ECE/TRANS/WP.29/2007/66
16 juillet 2007

Proposition de complément 4 à la série 03 d'amendements au Règlement n° 48

(Installation des dispositifs d'éclairage et de signalisation lumineuse)

Communication du Groupe de travail de l'éclairage et de la signalisation lumineuse

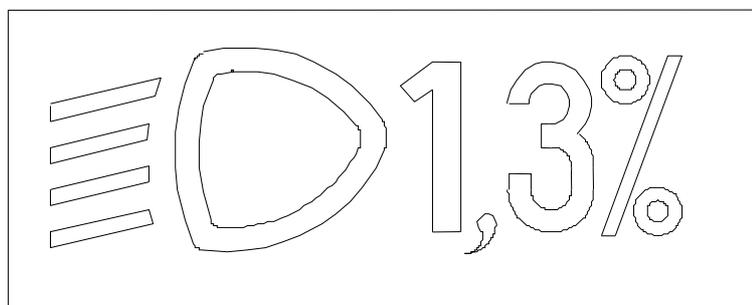
Paragraphe 6.20.7, modifier comme suit:

6.20.7.1 Seuls l'allumage des feux indicateurs de direction et/ou la rotation du volant à partir de sa position correspondant à un déplacement en ligne droite entraînent l'allumage automatique du feu d'angle situé du côté correspondant du véhicule.

«Annexe 7

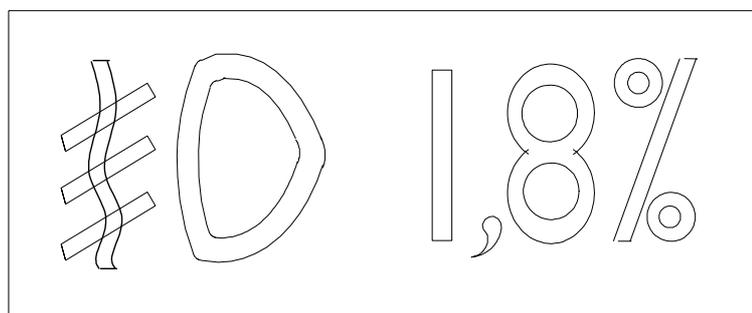
Annexe 7, modifier comme suit:

Indication de l'inclinaison vers le bas de la ligne de coupure du feu de brouillard avant mentionnée au paragraphe 6.3.6.1.2 du présent Règlement
